敦賀発電所2号炉
ボーリング柱状図の記事欄に係るご指摘への回答
補足説明資料4
破砕部の見直しについて

令和2年6月4日
日本原子力発電株式会社

目次(補足説明資料4)

柱状図における「破碎部から変質部への変更」の記載とその性状(H19-No.17孔 深度 115.98 ~ 116.18m)

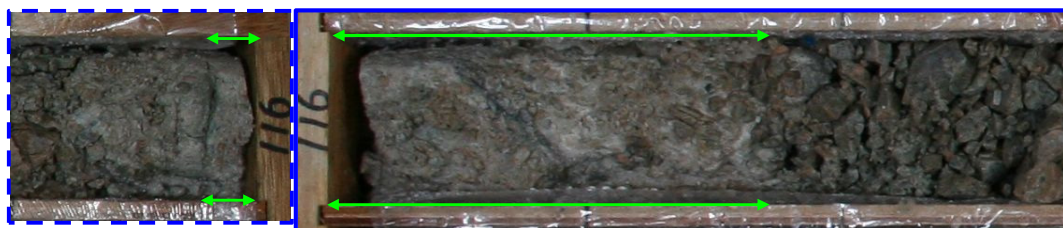
・該当区間に、116.08m付近の暗灰色の細粒物質脈と同系統の割れ目は認められず、灰白色の礫混じりシルト状部では、礫や粒子の定向配列は認められないことから、破碎部ではないと判断した。

委託報告書 (平成19年)	設置許可申請書 (平成27年11月)	審査資料案	審査資料 (平成29年12月22日)	審査資料 (平成30年11月30日)
深度115.98~116.18m: 破碎帯(Hc)。 上盤30度、下盤不明、灰白色礫混じり砂質シルト状。	掲載なし	記載なし	記載なし	記載なし

柱状図における「破碎部から変質部への変更」の記載とその性状 (H24-B8-22孔 深度 166.37 ~ 166.46m)

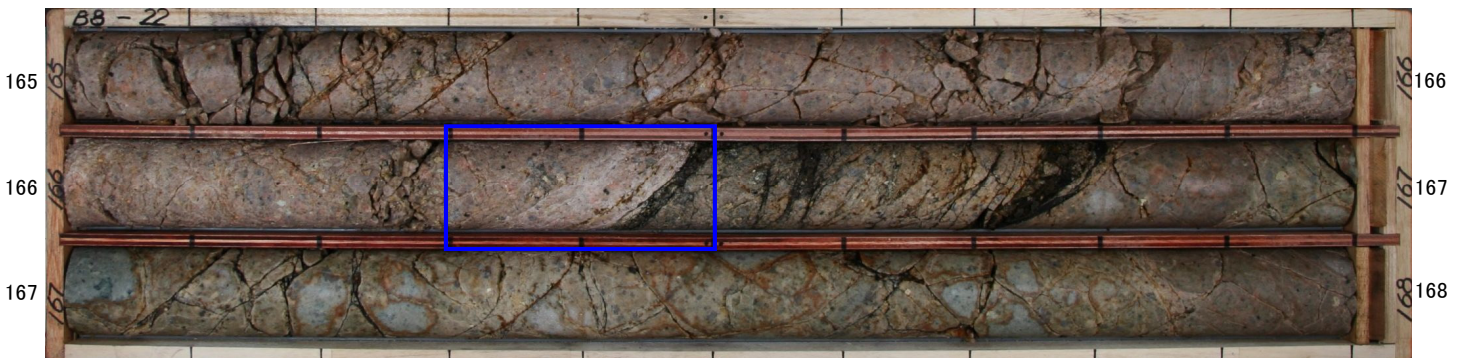
・粘土状部は網目状に分布していることや、原岩組織が残留しておりせん断構造・変形構造が認められないことから、破碎部ではないと判断した。

設置許可申請書案	設置許可申請書 (平成27年11月)	審査資料案	審査資料 (平成29年12月22日)	委託報告書 (平成30年)
<p>●166.37~166.46m ・破碎部である。カタクレーサイトからなる。 ・灰白色の粘土状~にぶい橙色の粘土混り角礫状を呈する。 ・灰白色粘土: 累計厚2mm ・走向・傾斜はN47° E78° NWである。</p>	<p>●166.37~166.46m ・破碎部である。カタクレーサイトからなる。 ・灰白色の粘土状~にぶい橙色の粘土混り角礫状を呈する。 ・灰白色粘土: 累計厚2mm ・走向・傾斜はN47° E78° NWである。</p>	<p>166.37~166.46m ・変質している。 ・粘土混じり角礫状を呈する。</p>	<p>166.37~166.46m ・変質している。 ・粘土混じり角礫状を呈する。</p>	<p>166.37~166.46m: 粘土混じり角礫状を呈する。 上端境界は55°で、岩組織は不明瞭である。 166.46m: 傾斜が50°、幅2mmの灰白色の粘土を挟む。</p>

柱状図における「破砕部から変質部への変更」の記載とその性状 (H24-B11-1孔 深度 109.66 ~ 109.73m)

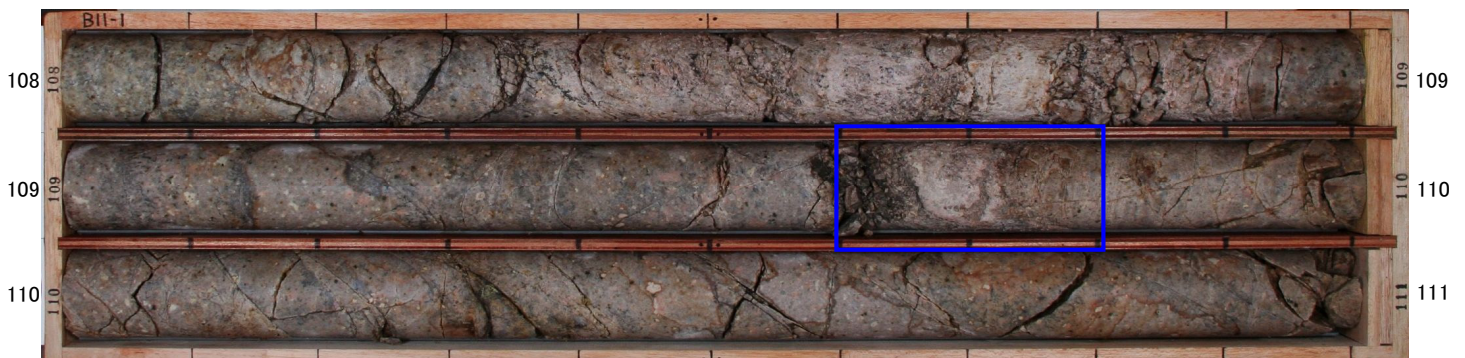
・上端境界・下端境界は不明瞭であることや、原岩組織が残留しておりせん断構造・変形構造が認められないことから、破砕部ではないと判断した。

設置許可申請書案	設置許可申請書 (平成27年11月)	審査資料案	審査資料 (平成29年12月22日)	委託報告書 (平成30年)
<p>●109.66~109.73m ・破砕部である。カタクレーサイトからなる。</p> <p>・灰白色の粘土質砂状~粘土混じり砂礫状を呈する。</p> <p>・走向・傾斜はN3° W87° Wである。</p> <p>・上盤境界の傾斜は60°、下盤境界の傾斜は50°である。</p>	<p>●109.66~109.73m ・破砕部である。カタクレーサイトからなる。</p> <p>・灰白色の粘土質砂状~粘土混じり砂礫状を呈する。</p> <p>・走向・傾斜はN3° W87° Wである。</p> <p>・上盤境界の傾斜は60°、下盤境界の傾斜は50°である。</p>	<p>109.66~109.73m ・変質している。</p> <p>・灰白色の粘土質砂状~粘土混じり砂礫状を呈する。</p>	<p>109.66~109.73m ・変質している。</p> <p>・灰白色の粘土質砂状~粘土混じり砂礫状を呈する。</p>	<p>109.66~109.72m: 上盤の傾斜が60°、下盤の傾斜が50°で粘土混じり角礫状を呈する。</p>

柱状図における「破碎部から変質部への変更」の記載とその性状 (H24-B14-2孔 深度 53.33 ~ 53.36m)

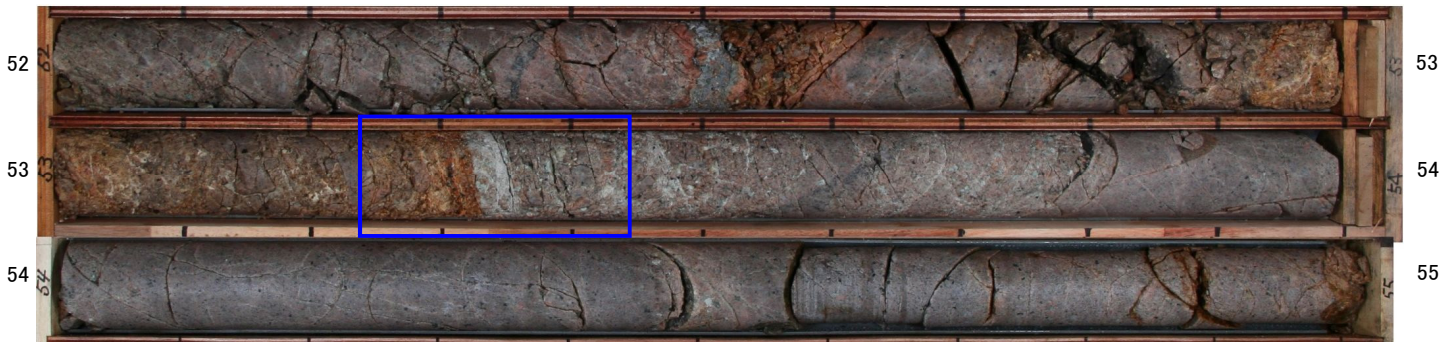
・粘土状部は網目状に分布しており上端境界・下端境界は不明瞭であることや、原岩組織が残留しておりせん断構造・変形構造が認められないことから、破碎部ではないと判断した。

設置許可申請書案	設置許可申請書 (平成27年11月)	審査資料案	審査資料 (平成29年12月22日)	委託報告書 (平成30年)
<p>●53.33~53.36m</p> <ul style="list-style-type: none"> ・破碎部である。 ・正断層センスである。 ・灰白色の礫混じり粘土状~粘土混じり礫状を呈する。 ・灰白色粘土：累計厚15mm ・みかけ傾斜は15°である。 	<p>●53.33~53.36m</p> <ul style="list-style-type: none"> ・破碎部である。 ・正断層センスである。 ・灰白色の礫混じり粘土状~粘土混じり礫状を呈する。 ・灰白色粘土：累計厚15mm ・みかけ傾斜は15°である。 	<p>53.33~53.36m</p> <ul style="list-style-type: none"> ・変質している。 ・灰白色の礫混じり粘土状~粘土混じり礫状を呈する。 	<p>53.33~53.36m</p> <ul style="list-style-type: none"> ・変質している。 ・灰白色の礫混じり粘土状~粘土混じり礫状を呈する。 	<p>53.33~53.35m: 土砂状を呈する。灰白色の粘土を伴い軟質である。</p>

柱状図における「変質部から破碎部への変更」の記載とその性状(H19-No. 2孔 深度 2.35 ~ 2.42m)

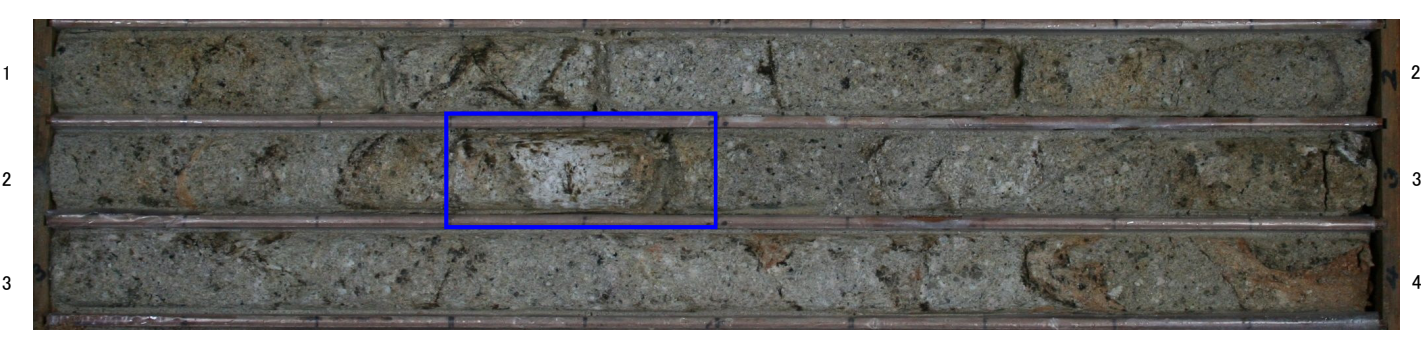
・変色部は前後数mのうち該当区間のみである。また、上端側にマンガンの分布を切るせん断面、下端側は細粒物質の帯状分布が認められることから、破碎部として認定した。直線的・連続的な粘土状部の分布が認められないことから、カタクレーサイトであると判断した。

委託報告書 (平成19年)	設置許可申請書案	設置許可申請書 (平成27年11月)	審査資料案	審査資料 (平成29年12月22日)
記載なし	2.35~2.42m ・変質が強い。	2.35~2.42m ・変質が強い。	●2.35m~2.42m(f-15-2破碎帯) ・破碎部である。 ・灰黄色の固結礫状部からなる。 ・上端境界の傾斜は45°である。	●2.35m~2.42m(f-15-2破碎帯) ・破碎部である。 ・灰黄色の固結礫状部からなる。 ・上端境界の傾斜は45°である。

柱状図における「変質部から破碎部への変更」の記載とその性状(H19-No. 2孔 深度 39.83 ~ 39.88m)

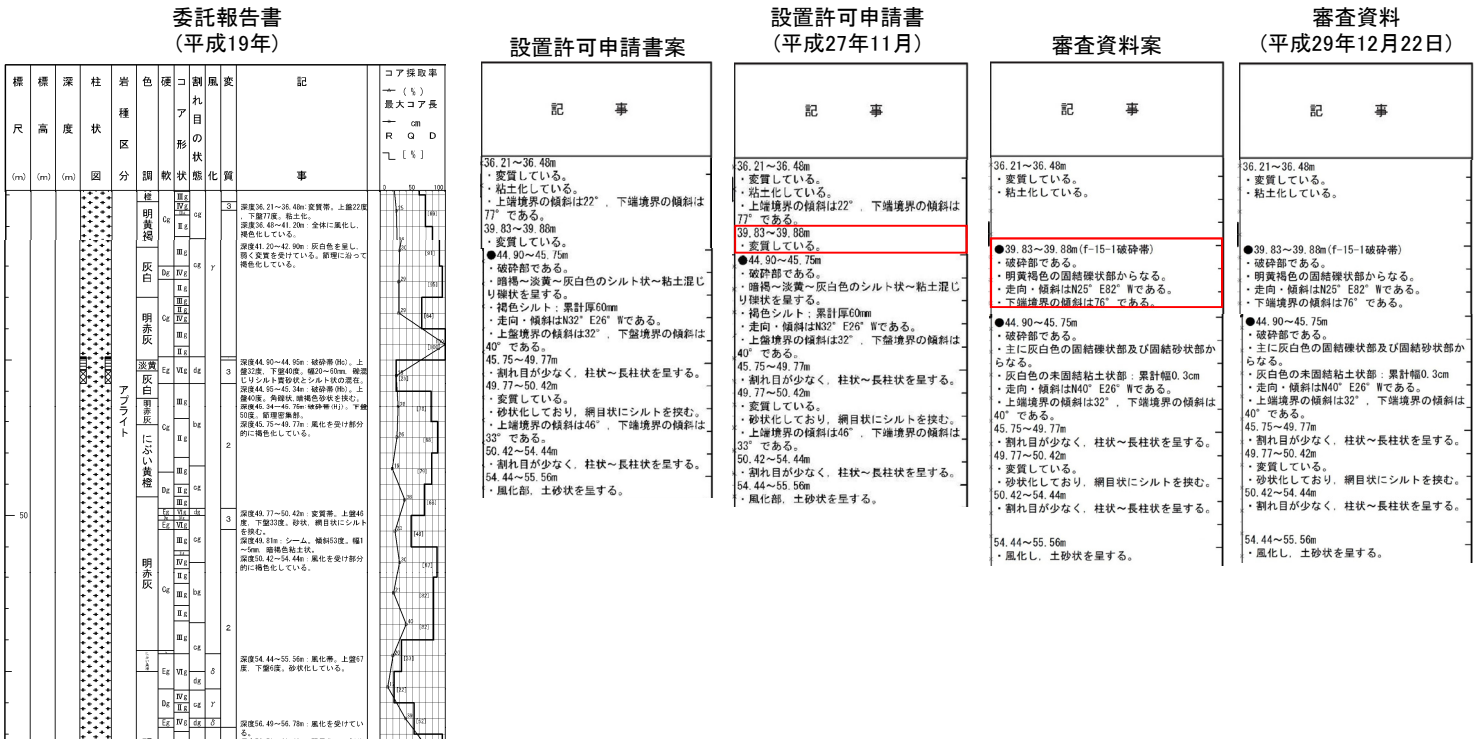
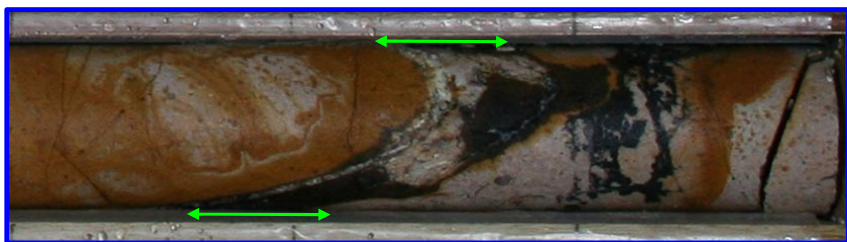
・2本の同系統の割れ目に挟まれた区間に粘土状部などの物質の配列が認められることから、破碎部として認定した。固結しており、原岩組織が残留していることから、カタクレーサイトであると判断した。

委託報告書 (平成19年)	設置許可申請書案	設置許可申請書 (平成27年11月)	審査資料案	審査資料 (平成29年12月22日)
記載なし	39.83~39.88m ・変質している。	39.83~39.88m ・変質している。	●39.83~39.88m(f-15-1破碎帯) ・破碎部である。 ・明黄褐色の固結礫状部からなる。 ・走向・傾斜はN25° E82° Wである。 ・下端境界の傾斜は76°である。	●39.83~39.88m(f-15-1破碎帯) ・破碎部である。 ・明黄褐色の固結礫状部からなる。 ・走向・傾斜はN25° E82° Wである。 ・下端境界の傾斜は76°である。

柱状図における「変質部から破砕部への変更」の記載とその性状 (H19-No. 2孔 深度 61.25 ~ 61.30m)

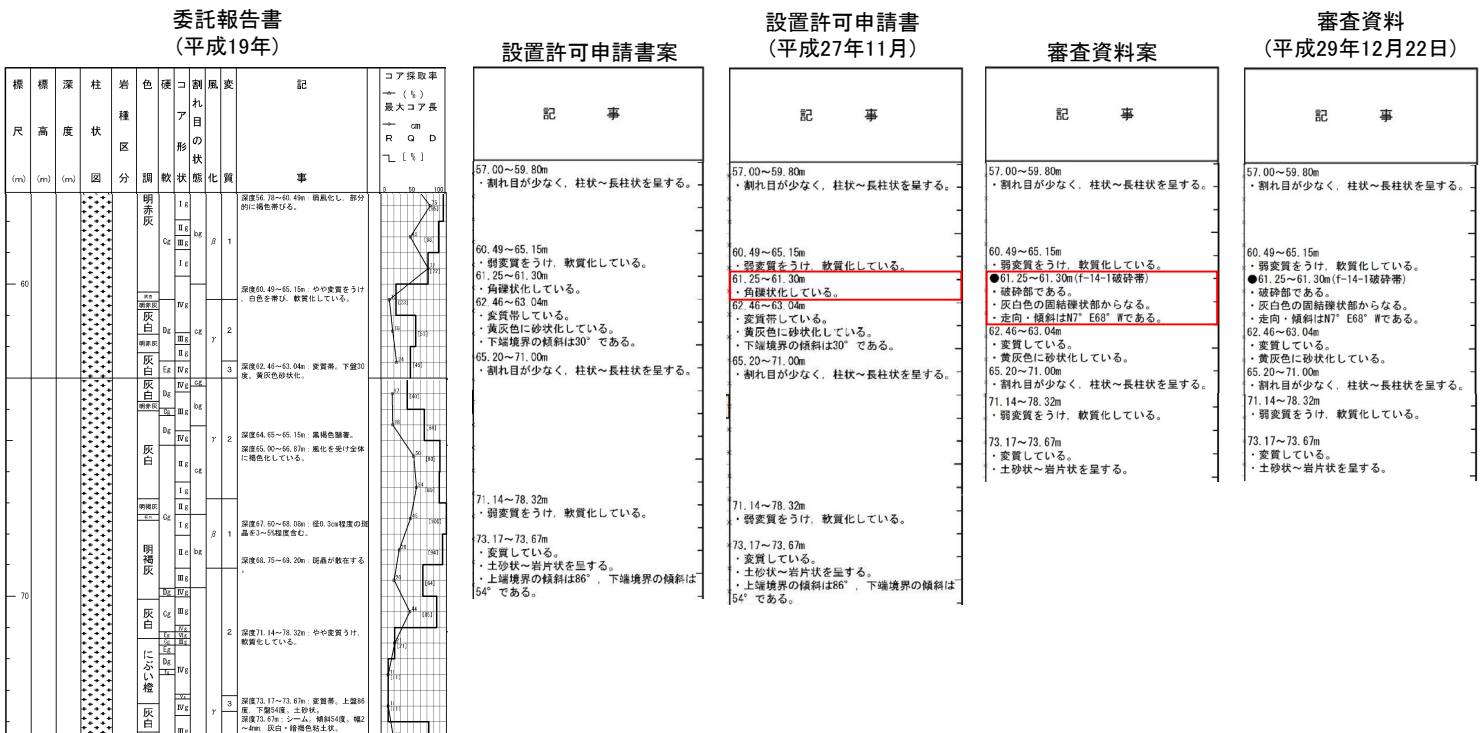
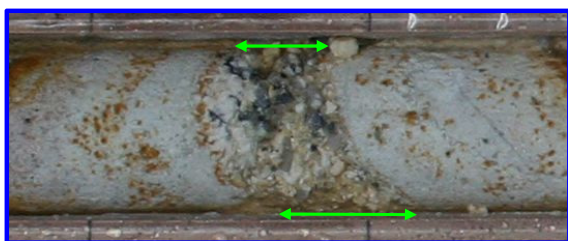
・2本の同系統の割れ目に挟まれた区間が角礫状を呈することから、破砕部として認定した。直線的・連続的な粘土状部の分布が認められないことから、カタクレーサイトであると判断した。

委託報告書 (平成19年)	設置許可申請書案	設置許可申請書 (平成27年11月)	審査資料案	審査資料 (平成29年12月22日)
記載なし	61.25~61.30m ・角礫状化している。	61.25~61.30m ・角礫状化している。	●61.25~61.30m(f-14-1破砕帯) ・破砕部である。 ・灰白色の固結礫状部からなる。 ・走向・傾斜はN7° E68° Wである。	●61.25~61.30m(f-14-1破砕帯) ・破砕部である。 ・灰白色の固結礫状部からなる。 ・走向・傾斜はN7° E68° Wである。

柱状図における「変質部から破砕部への変更」の記載とその性状(H19-No. 4孔 深度 22.20 ~ 22.26m)

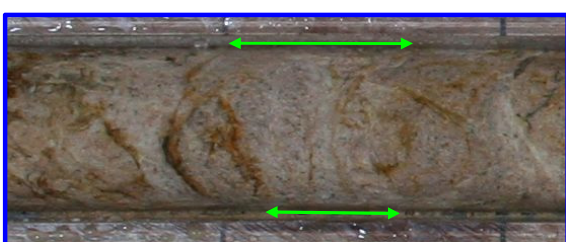
・原岩組織が不明瞭となる区間において、同系統の割れ目が複数認められることから、破砕部として認定した。直線的・連続的な粘土状部の分布が認められないことから、カタクレーサイトであると判断した。

委託報告書 (平成19年)	設置許可申請書案	設置許可申請書 (平成27年11月)	審査資料案	審査資料 (平成29年12月22日)
深度22.08~22.26m: 変質帯。上盤18度、下盤40度。軟質化。	22.08~22.26m ・変質している。 ・軟質化している。 ・上盤境界の傾斜は18°、下盤境界の傾斜は40°である。	22.08~22.26m ・変質している。 ・軟質化している。 ・上盤境界の傾斜は18°、下盤境界の傾斜は40°である。	●22.20~22.26m(f-2-11破砕帯) ・破砕部である。 ・淡橙色の固結礫状部からなる。 ・走向・傾斜はN3° E79° Wである。	●22.20~22.26m(f-2-11破砕帯) ・破砕部である。 ・淡橙色の固結礫状部からなる。 ・走向・傾斜はN3° E79° Wである。

柱状図における「変質部から破碎部への変更」の記載とその性状(H19-No. 4孔 深度 24.12 ~ 24.41m)

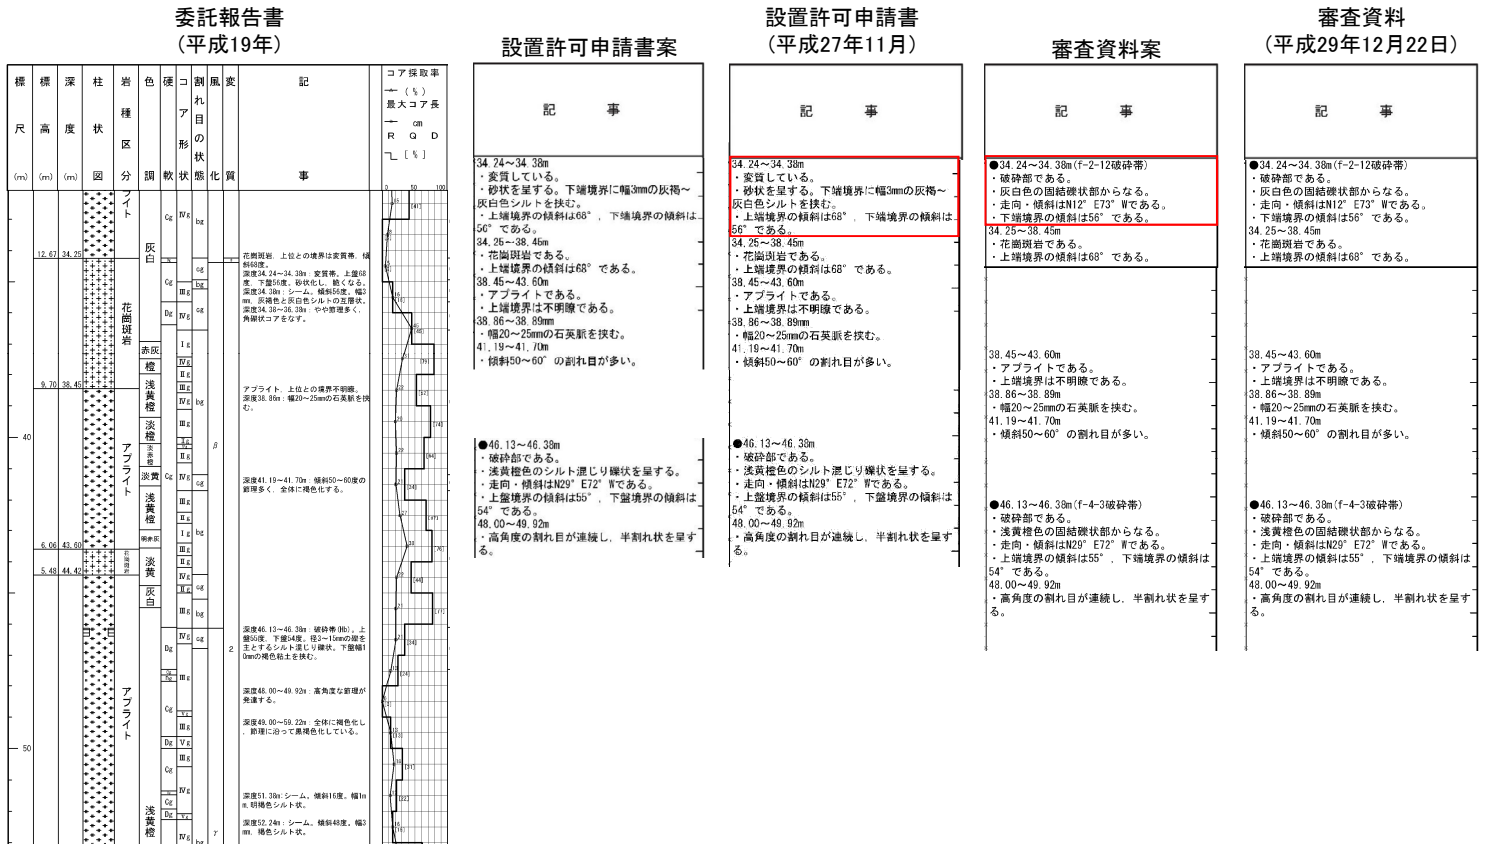
・原岩組織が不明瞭となる区間において、同系統の割れ目が複数認められることから、周囲の割れ目の多い部分を含め破碎部として認定した。直線的・連続的な粘土状部の分布が認められないことから、カタクレーサイトであると判断した。

委託報告書 (平成19年)	設置許可申請書案	設置許可申請書 (平成27年11月)	審査資料案	審査資料 (平成29年12月22日)
記載なし	記載なし	記載なし	●24.12~24.41m(f-12-4破砕帯) ・破砕部である。 ・淡棕色の固結礫状部からなる。 ・走向・傾斜はN7° W73° Wである。	●24.12~24.41m(f-12-4破砕帯) ・破砕部である。 ・淡棕色の固結礫状部からなる。 ・走向・傾斜はN7° W73° Wである。

柱状図における「変質部から破碎部への変更」の記載とその性状(H19-No. 4孔 深度 34.24 ~ 34.38m)

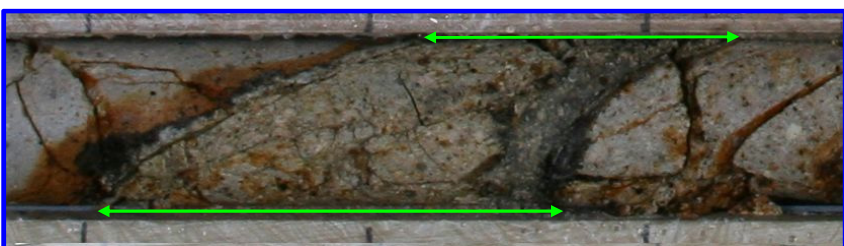
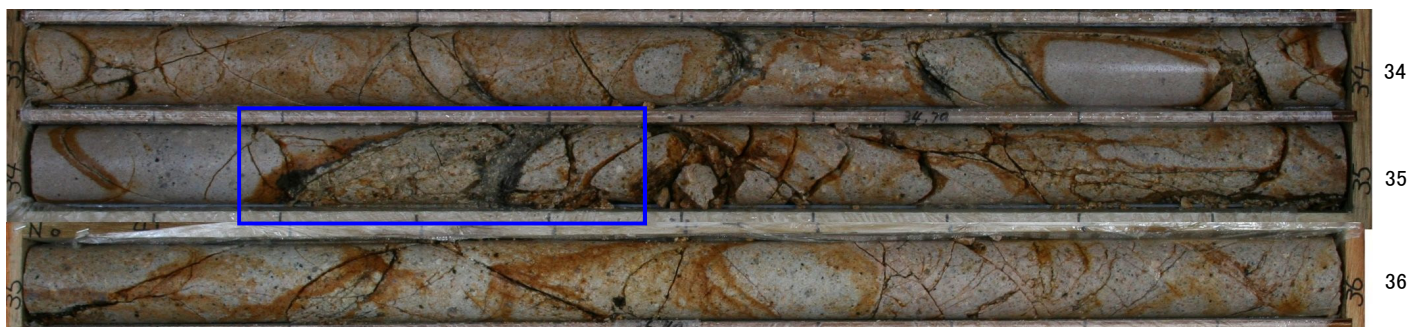
・下端面に沿って縞状の構造が認められ、細礫混じり砂状部を伴うことから、周囲の割れ目の多い部分を含め破碎部として認定した。直線的・連続的な粘土状部の分布が認められないことから、カタクレーサイトであると判断した。

委託報告書 (平成19年)	設置許可申請書案	設置許可申請書 (平成27年11月)	審査資料案	審査資料 (平成29年12月22日)
深度34.24～34.38m: 変質帯。上盤68度、下盤56度。砂状化し、脆くなる。 深度34.38m: シーム。傾斜56度。幅3mm、灰褐色と灰白色シルトの互層状。	34.24～34.38m ・変質している。 ・砂状を呈する。下端境界に幅3mmの灰褐～灰白色シルトを挟む。 ・上端境界の傾斜は68°、下端境界の傾斜は56°である。	34.24～34.38m ・変質している。 ・砂状を呈する。下端境界に幅3mmの灰褐～灰白色シルトを挟む。 ・上端境界の傾斜は68°、下端境界の傾斜は56°である。	●34.24～34.38m(f-2-12破碎帯) ・破碎部である。 ・灰白色の固結礫状部からなる。 ・走向・傾斜はN12° E73° Wである。 ・下端境界の傾斜は56°である。	●34.24～34.38m(f-2-12破碎帯) ・破碎部である。 ・灰白色の固結礫状部からなる。 ・走向・傾斜はN12° E73° Wである。 ・下端境界の傾斜は56°である。

柱状図における「変質部から破碎部への変更」の記載とその性状 (H19-No. 4孔 深度 159.77 ~ 159.88m)

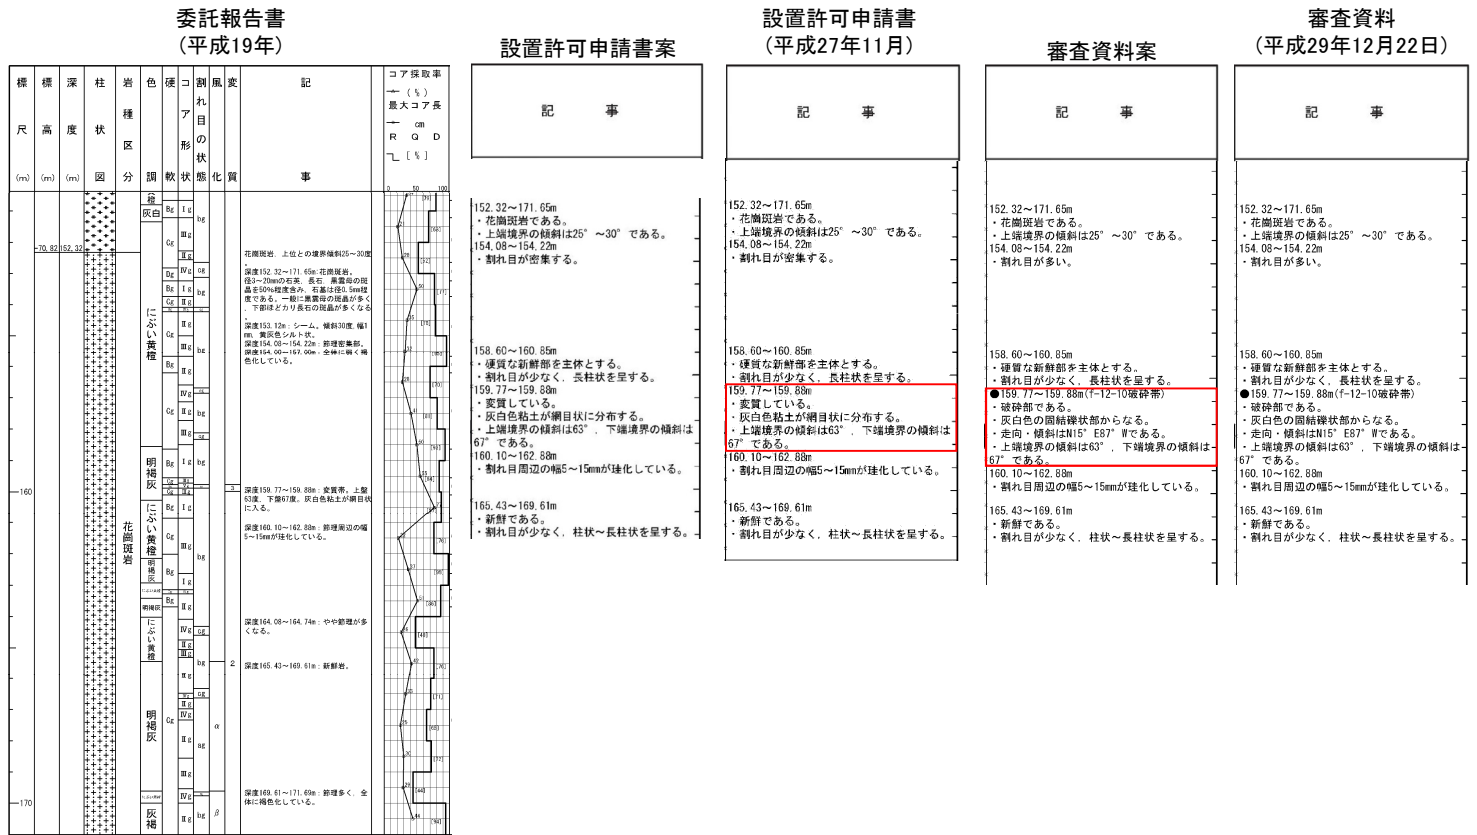
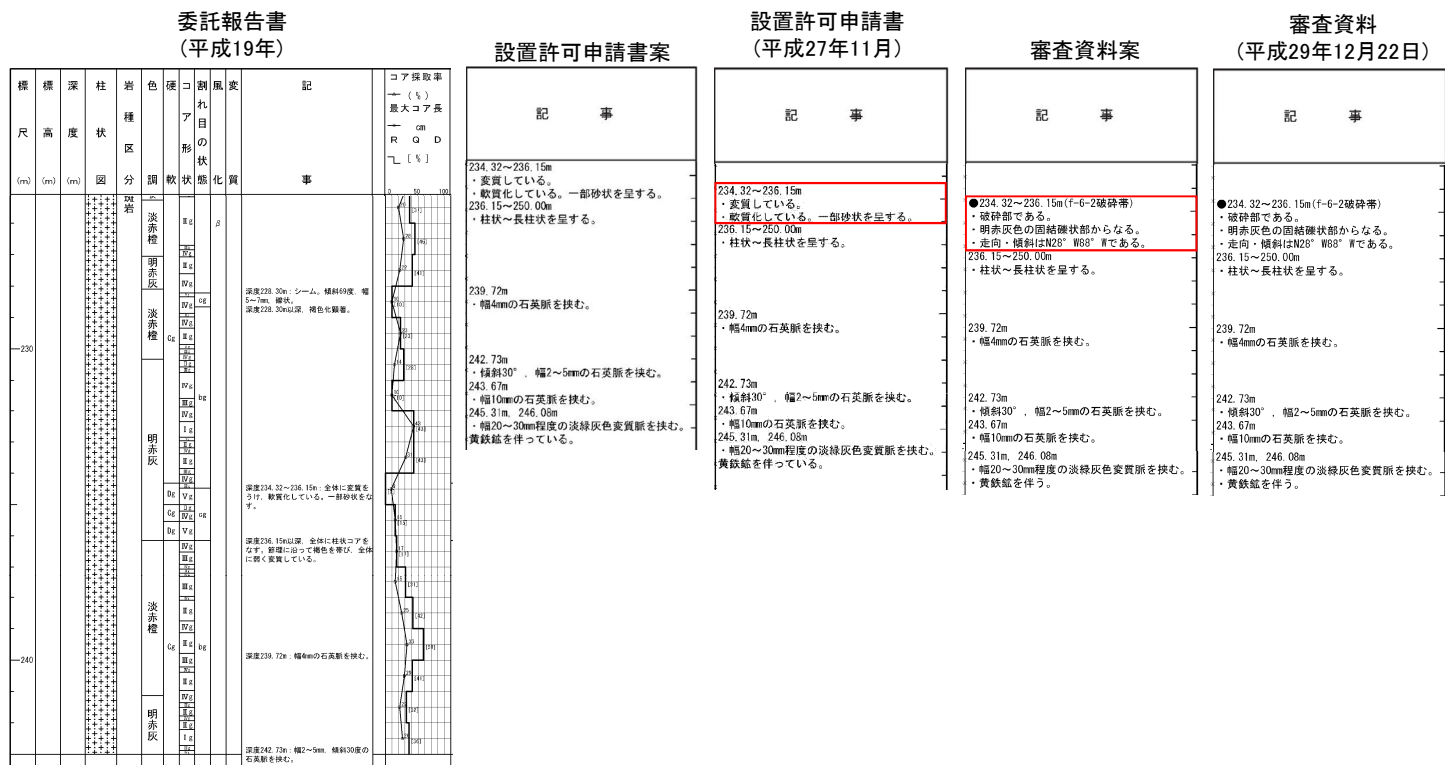
・原岩組織が不明瞭となる区間において、同系統の割れ目が複数認められ、礫状部を伴うことから、機械割れにより性状が不明瞭な部分を含め破碎部として認定した。直線的・連続的な粘土状部の分布が認められないことから、カタクレーサイトであると判断した。

委託報告書 (平成19年)	設置許可申請書案	設置許可申請書 (平成27年11月)	審査資料案	審査資料 (平成29年12月22日)
深度159.77~159.88m: 変質帯。上盤63度、下盤67度。灰白色粘土が網目状に入る。	159.77~159.88m ・変質している。 ・灰白色粘土が網目状に分布する。 ・上端境界の傾斜は63°、下端境界の傾斜は67°である。	159.77~159.88m ・変質している。 ・灰白色粘土が網目状に分布する。 ・上端境界の傾斜は63°、下端境界の傾斜は67°である。	●159.77~159.88m (f-12-10破碎帯) ・破碎部である。 ・灰白色の固結礫状部からなる。 ・走向・傾斜はN15°E87°Wである。 ・上端境界の傾斜は63°、下端境界の傾斜は67°である。	●159.77~159.88m (f-12-10破碎帯) ・破碎部である。 ・灰白色の固結礫状部からなる。 ・走向・傾斜はN15°E87°Wである。 ・上端境界の傾斜は63°、下端境界の傾斜は67°である。
